令和元年6月21日 風力部会資料

(仮称) 動鳴山風力発電事業

環境影響評価方法書

補足説明資料

図12 配置図

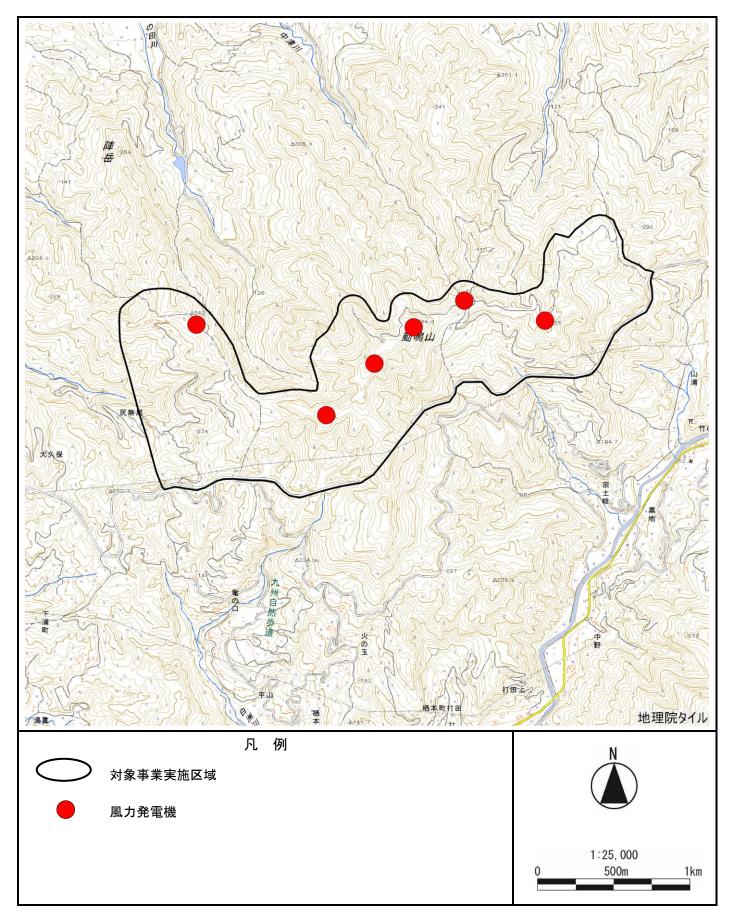
(p.6) 事業対象区域内の道路状況がわかりませんので、2.5万分の1の地図上に配置図を示したものを提示ください。

配置図を図12に示します。

図 14 位置図

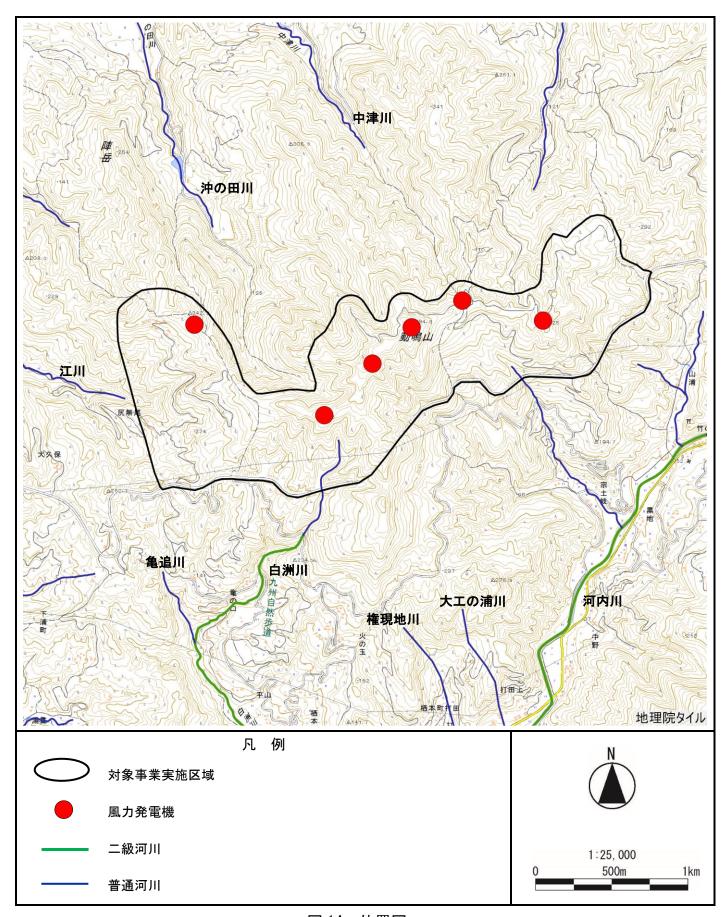
(p.39) 2.5万分の1の地形図で提示願います。

位置図を図14に示します。

図 15 植生調査地点候補図

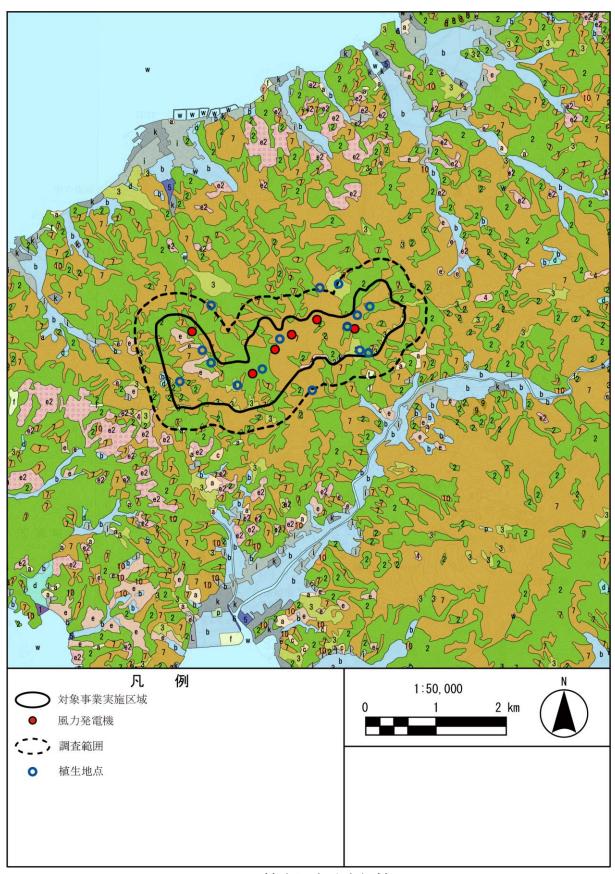
(p. 320) 植生調査地点の配置図を提示されたい。

植生調査地点候補を図15に示します。なお、現地調査の際には現地の状況及び計画を踏まえ、 適宜選定いたします。
